**Verslag huishoudelijke elektrische installatie op laagspanning en zeer lage spanning****Algemeen:**

| Referentie: <b>008-20260415-03</b> | Datum controle: <b>15/04/2026</b> |

| Adres installatie: <b>Alphonse Nijssstraat 3, 3052 - Blanden</b> | Nummer teller(s): <b>1SAG3100748204</b>                                                                                                                                                     |

| <input checked="" type="checkbox"/> 8.4.2 (Controlebezoek van een oude installatie bij verkoop)                                               |

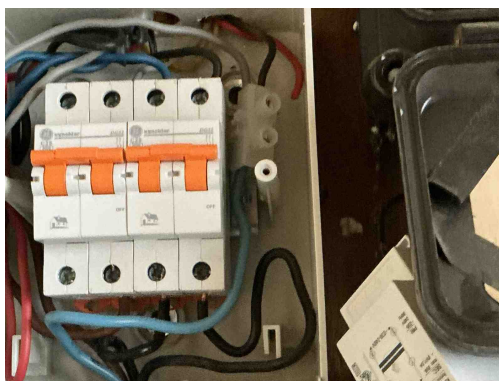
**B17** - De voedingsspanning is niet op elk bord vermeld (Boek 1: 3.1.3.3).  
*Opmerking: Oa bord 1, bord 2*

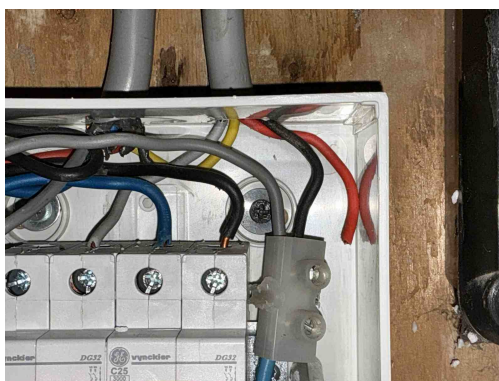
**C35** - Er zijn doorverbindingen gemaakt met lusterklemmen; er kon niet aangetoond worden dat deze klemmen geschikt zijn voor de aanwezige spanning, stroom en draadsectie en dat ze "CE" zijn (Boek 1: 1.4.2.1.).

*Opmerking: Oa bord 1*

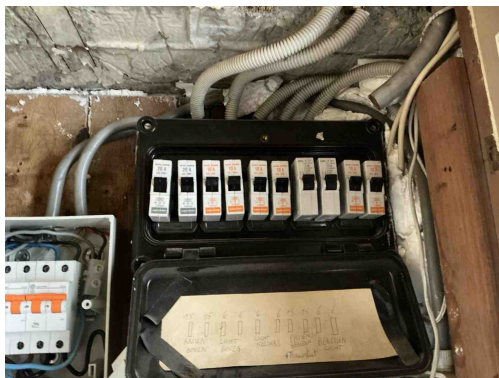
**T21** - Het elektrisch materieel is niet geplaatst volgens de voorschriften van de fabrikant/ regels van goed vakmanschap . (Boek 1: 1.4.1.3)

*Opmerking: Oa bord 1 ophangingsvijzen niet afgedekt, bevestiging lamp bureel,*

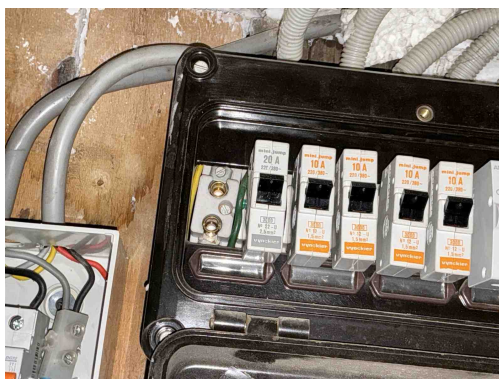
**B26** - Het elektrisch bord kon niet gedemonteerd worden (Boek 1: 5.3.5.1).

*Opmerking: Oa bord 2 pen automaten zeer strak vast*

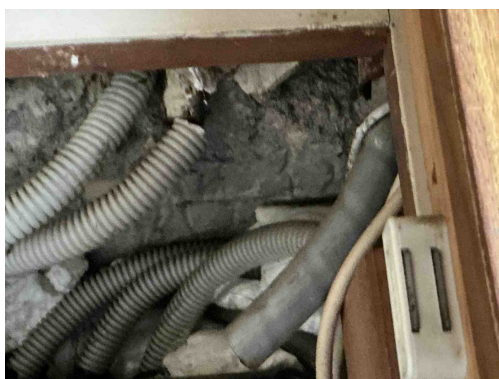
**B30** - De houder van de beveiliging in een huishoudelijke ruimte is niet voorzien van aangepaste kalibreerelementen (Boek1: 5.3.5.5).

*Opmerking: Oa bord 2*

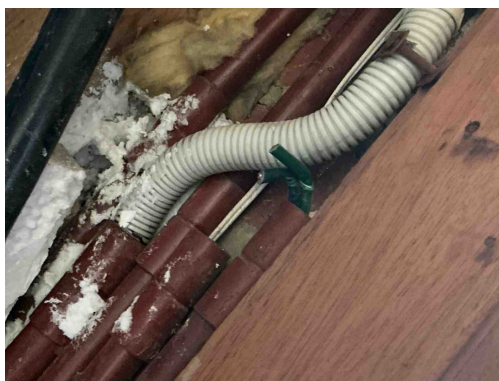
**C21** - Het gebruik van geleiders van het type VOB, zonder bijkomende afscherming is niet toegestaan (Boek 1: 5.2.9.6).

*Opmerking: Oa inkom*

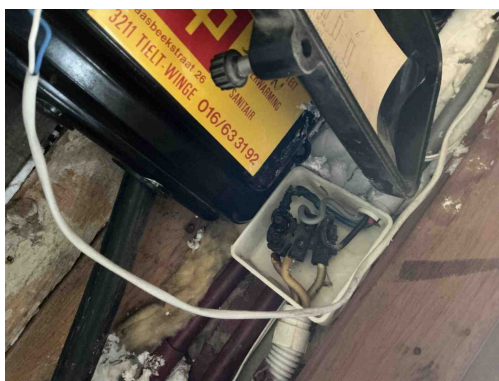
**C21** - Het gebruik van geleiders van het type VOB, zonder bijkomende afscherming is niet toegestaan (Boek 1: 5.2.9.6).  
*Opmerking: Oa inkom*

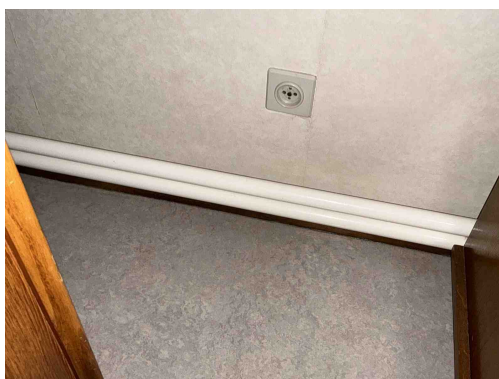
**C21** - Het gebruik van geleiders van het type VOB, zonder bijkomende afscherming is niet toegestaan (Boek 1: 5.2.9.6).  
*Opmerking: Oa inkom*

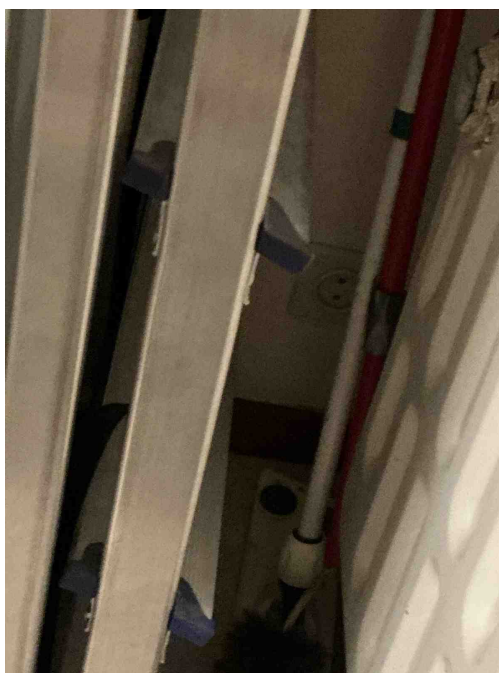
**A20** - Er bevindt zich een contactdoos zonder beschermingsgeleider in de elektrische installatie. Deze is niet geplaatst achter een differentieelstroombeschermingsinrichting met grote (max. 30mA) of zeer grote (max. 10mA) gevoeligheid.

*Opmerking: Oa inkom, keuken, veranda,...*

**T11** - De contactdozen waarvan de toegekende stroomsterkte maximaal 16A en de toegekende spanning maximaal 250V bedraagt en niet bedoeld zijn voor de voeding van een of meerdere verbruikstoestellen voor een specifiek doel en niet geplaatst zijn in of op schakel- en verdeelborden, beschikken niet of IPXX-D (incl. gemeenschappelijke delen residentieel geheel) (Boek 1: 4.2.2.3/5.3.5.2).

*Opmerking: Oa inkom, kelder, keuken,....*

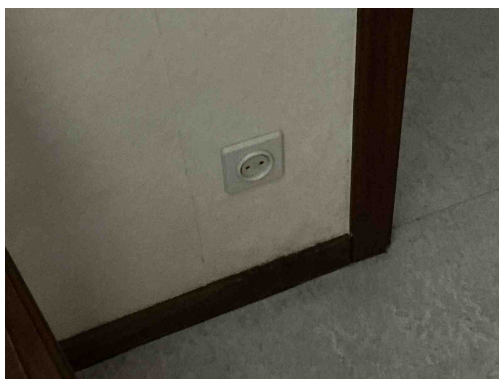
**A20** - Er bevindt zich een contactdoos zonder beschermingsgeleider in de elektrische installatie. Deze is niet geplaatst achter een differentieelstroombeschermingsinrichting met grote (max. 30mA) of zeer grote (max. 10mA) gevoeligheid.

*Opmerking: Oa inkom, keuken, veranda,...*

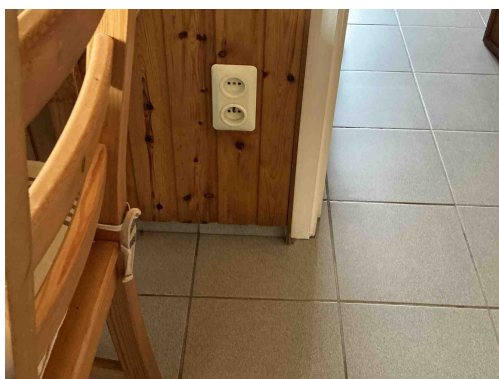
**A20** - Er bevindt zich een contactdoos zonder beschermingsgeleider in de elektrische installatie. Deze is niet geplaatst achter een differentieelstroombeschermingsinrichting met grote (max. 30mA) of zeer grote (max. 10mA) gevoeligheid.

*Opmerking: Oa inkom, keuken, veranda,...*

**T11** - De contactdozen waarvan de toegekende stroomsterkte maximaal 16A en de toegekende spanning maximaal 250V bedraagt en niet bedoeld zijn voor de voeding van een of meerdere verbruikstoestellen voor een specifiek doel en niet geplaatst zijn in of op schakel- en verdeelborden, beschikken niet of IPXX-D (incl. gemeenschappelijke delen residentieel geheel) (Boek 1: 4.2.2.3/5.3.5.2).

*Opmerking: Oa inkom, kelder, keuken,....*

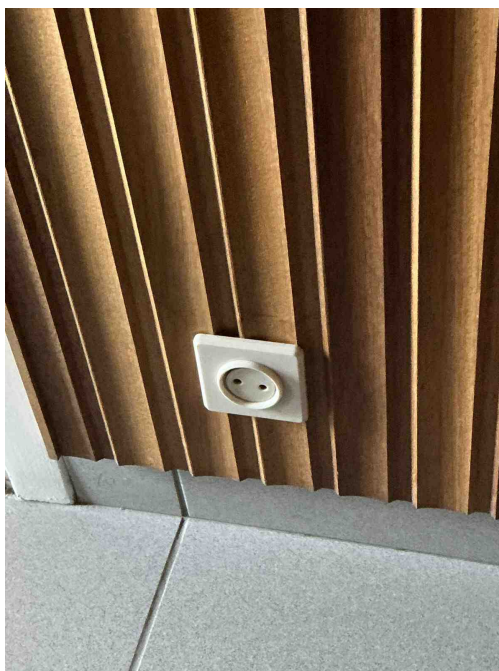
**A20** - Er bevindt zich een contactdoos zonder beschermingsgeleider in de elektrische installatie. Deze is niet geplaatst achter een differentieelstroombeschermingsinrichting met grote (max. 30mA) of zeer grote (max. 10mA) gevoeligheid.

*Opmerking: Oa inkom, keuken, veranda,...*

**T11** - De contactdozen waarvan de toegekende stroomsterkte maximaal 16A en de toegekende spanning maximaal 250V bedraagt en niet bedoeld zijn voor de voeding van een of meerdere verbruikstoestellen voor een specifiek doel en niet geplaatst zijn in of op schakel- en verdeelborden, beschikken niet of IPXX-D (incl. gemeenschappelijke delen residentieel geheel) (Boek 1: 4.2.2.3/5.3.5.2).

*Opmerking: Oa inkom, kelder, keuken,....*

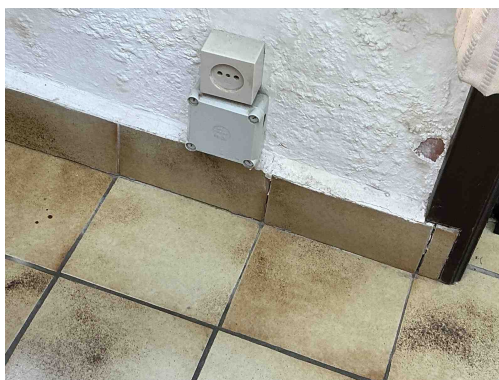
**A20** - Er bevindt zich een contactdoos zonder beschermingsgeleider in de elektrische installatie. Deze is niet geplaatst achter een differentieelstroombeschermingsinrichting met grote (max. 30mA) of zeer grote (max. 10mA) gevoeligheid.

*Opmerking: Oa inkom, keuken, veranda,...*

**T11** - De contactdozen waarvan de toegekende stroomsterkte maximaal 16A en de toegekende spanning maximaal 250V bedraagt en niet bedoeld zijn voor de voeding van een of meerdere verbruikstoestellen voor een specifiek doel en niet geplaatst zijn in of op schakel- en verdeelborden, beschikken niet of IPXX-D (incl. gemeenschappelijke delen residentieel geheel) (Boek 1: 4.2.2.3/5.3.5.2).

*Opmerking: Oa inkom, kelder, keuken,....*

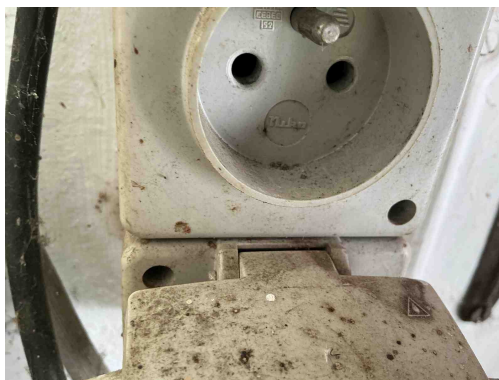
**A20** - Er bevindt zich een contactdoos zonder beschermingsgeleider in de elektrische installatie. Deze is niet geplaatst achter een differentieelstroombeschermingsinrichting met grote (max. 30mA) of zeer grote (max. 10mA) gevoeligheid.

*Opmerking: Oa inkom, keuken, veranda,...*

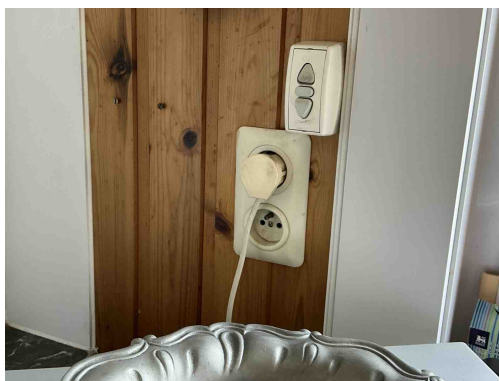
**T11** - De contactdozen waarvan de toegekende stroomsterkte maximaal 16A en de toegekende spanning maximaal 250V bedraagt en niet bedoeld zijn voor de voeding van een of meerdere verbruikstoestellen voor een specifiek doel en niet geplaatst zijn in of op schakel- en verdeelborden, beschikken niet of IPXX-D (incl. gemeenschappelijke delen residentieel geheel) (Boek 1: 4.2.2.3/5.3.5.2).

*Opmerking: Oa inkom, kelder, keuken, ....*

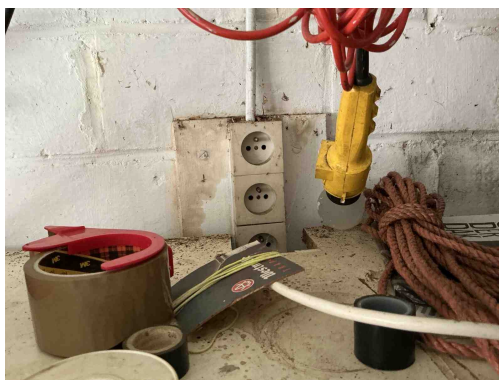
**T11** - De contactdozen waarvan de toegekende stroomsterkte maximaal 16A en de toegekende spanning maximaal 250V bedraagt en niet bedoeld zijn voor de voeding van een of meerdere verbruikstoestellen voor een specifiek doel en niet geplaatst zijn in of op schakel- en verdeelborden, beschikken niet of IPXX-D (incl. gemeenschappelijke delen residentieel geheel) (Boek 1: 4.2.2.3/5.3.5.2).

*Opmerking: Oa inkom, kelder, keuken, ....*

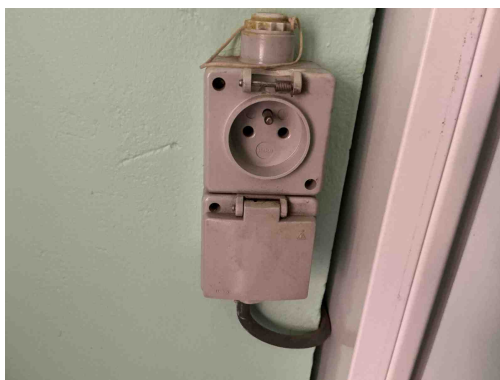
**T11** - De contactdozen waarvan de toegekende stroomsterkte maximaal 16A en de toegekende spanning maximaal 250V bedraagt en niet bedoeld zijn voor de voeding van een of meerdere verbruikstoestellen voor een specifiek doel en niet geplaatst zijn in of op schakel- en verdeelborden, beschikken niet of IPXX-D (incl. gemeenschappelijke delen residentieel geheel) (Boek 1: 4.2.2.3/5.3.5.2).

*Opmerking: Oa inkom, kelder, keuken, ....*

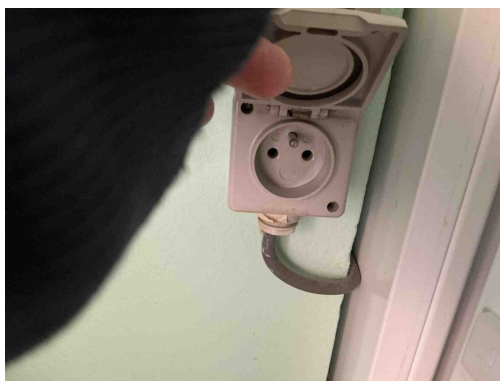
**T11** - De contactdozen waarvan de toegekende stroomsterkte maximaal 16A en de toegekende spanning maximaal 250V bedraagt en niet bedoeld zijn voor de voeding van een of meerdere verbruikstoestellen voor een specifiek doel en niet geplaatst zijn in of op schakel- en verdeelborden, beschikken niet of IPXX-D (incl. gemeenschappelijke delen residentieel geheel) (Boek 1: 4.2.2.3/5.3.5.2).

*Opmerking: Oa inkom,kelder, keuken,....*

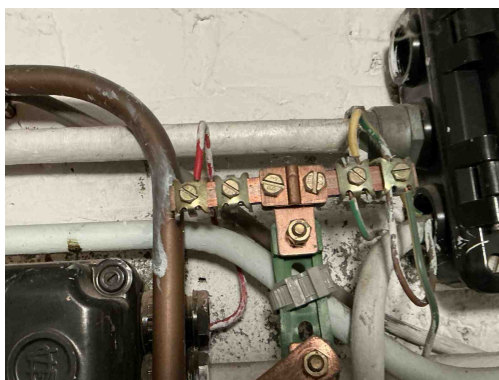
**T11** - De contactdozen waarvan de toegekende stroomsterkte maximaal 16A en de toegekende spanning maximaal 250V bedraagt en niet bedoeld zijn voor de voeding van een of meerdere verbruikstoestellen voor een specifiek doel en niet geplaatst zijn in of op schakel- en verdeelborden, beschikken niet of IPXX-D (incl. gemeenschappelijke delen residentieel geheel) (Boek 1: 4.2.2.3/5.3.5.2).

**T03** - Contactdozen met randaarding zijn niet toegelaten in huishoudelijke installaties en in niet huishoudelijke installaties zonder BA4/BA5 personeel (Boek 1: 5.3.5.2).

*Opmerking: Oa Waskot,*

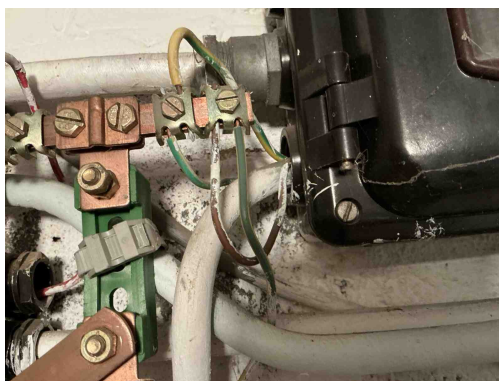
**A09** - De isolatie van de aardgeleider en/of beschermingsgeleider is niet gekenmerkt door de geel / groene kleurencombinatie (Boek 1: 5.4.3.3).

*Opmerking: Oa kelder*

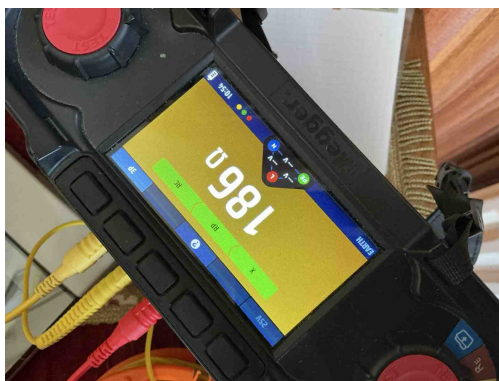
**D08** - De nodige markeringen op de beveiligingstoestellen ontbreken of zijn onleesbaar (Boek 1: 5.3.5.5).  
*Opmerking: Oa bord ketel*

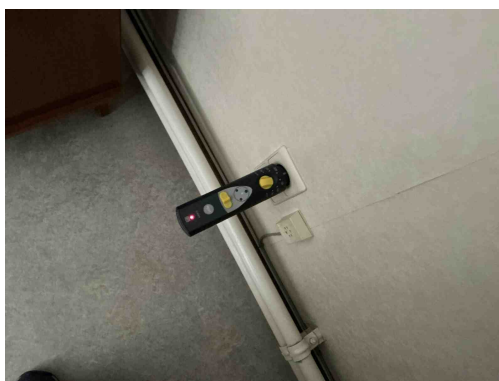
**A05** - De waarde van de spreidingsweerstand van de aardverbinding is te hoog (Boek 1: 5.4.2).  
*Opmerking: Oa 186 Ohm*

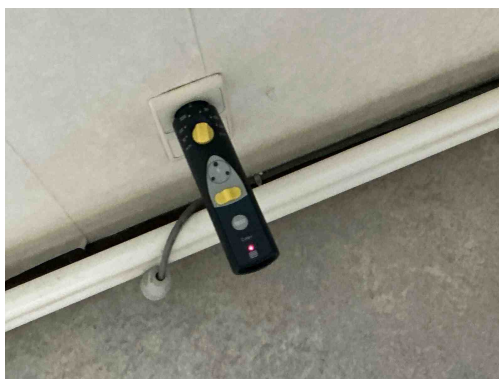
**A16** - Er is geen continuïteit van de beschermingsgeleider van de contactdoos (Boek 1: 5.4.3.4).  
*Opmerking: Oa living, slaapkamer 1, slaapkamer 2,...*

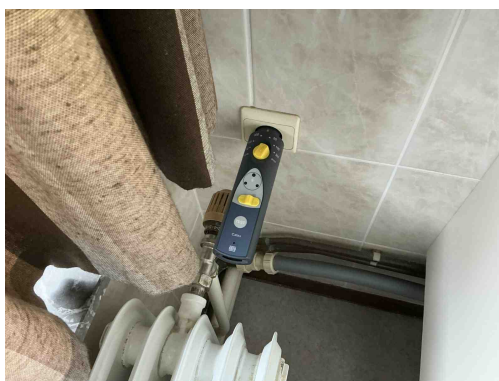
**A16** - Er is geen continuïteit van de beschermingsgeleider van de contactdoos (Boek 1: 5.4.3.4).  
*Opmerking: Oa living, slaapkamer 1, slaapkamer 2,...*

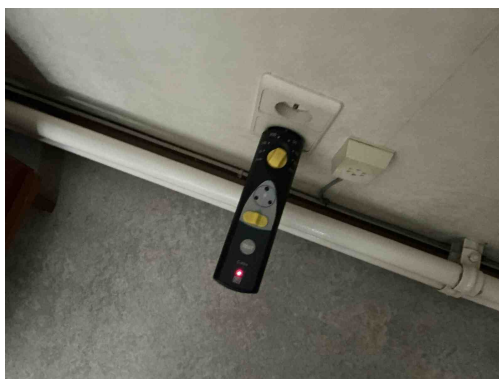
**A16** - Er is geen continuïteit van de beschermingsgeleider van de contactdoos (Boek 1: 5.4.3.4).  
*Opmerking: Oa living, slaapkamer 1, slaapkamer 2,...*

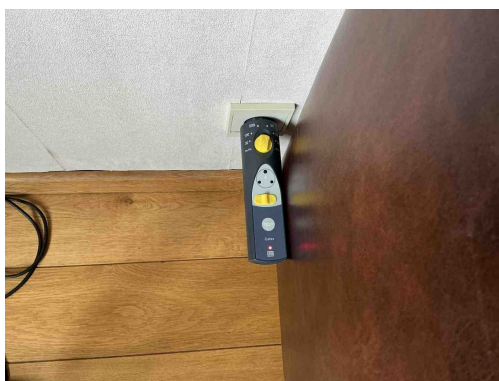
**A16** - Er is geen continuïteit van de beschermingsgeleider van de contactdoos (Boek 1: 5.4.3.4).  
*Opmerking: Oa living, slaapkamer 1, slaapkamer 2,...*

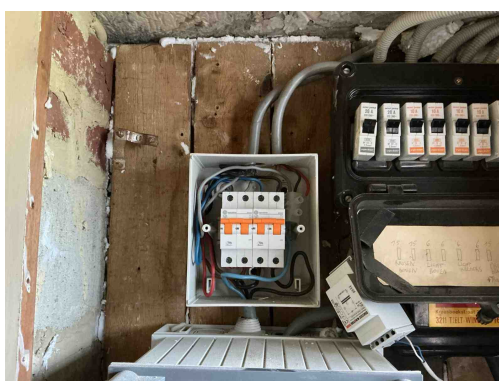
**A16** - Er is geen continuïteit van de beschermingsgeleider van de contactdoos (Boek 1: 5.4.3.4).  
*Opmerking: Oa living, slaapkamer 1, slaapkamer 2,...*
